### Limora Zentrallager

## Einbauhinweis für Elektroteil Zündschloß (Best.-Nr.: 5443)

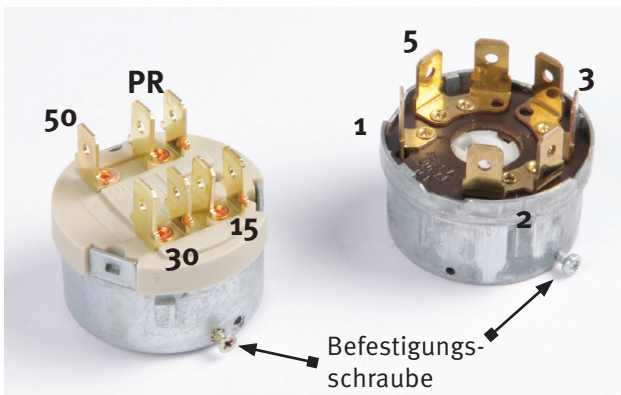
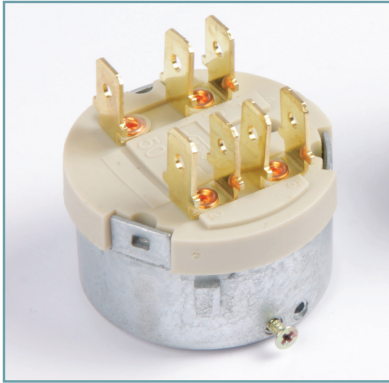
Da die Original-Lucas-Schalter seit ewig nicht mehr lieferbar sind muß man bei dieser Nachfertigung eine kleine Änderung bei der Anordnung und Bezeichnung der Kontakte akzeptieren. Da dieses Bauteil nach dem Einbau nicht mehr sichtbar ist, glauben wir, diese kleine Änderung verantworten zu können. Die elektrische Funktion ist natürlich völlig unverändert.

Lucas-Nummer (alt)	Din-Nummer (neu)	Funktion
1	50	(Stufe 3) Anlasser
2	30	von Batterie(+)
3	15	(Stufe 2) Zündung
5	PR	(Stufe 1) geschaltet(+)
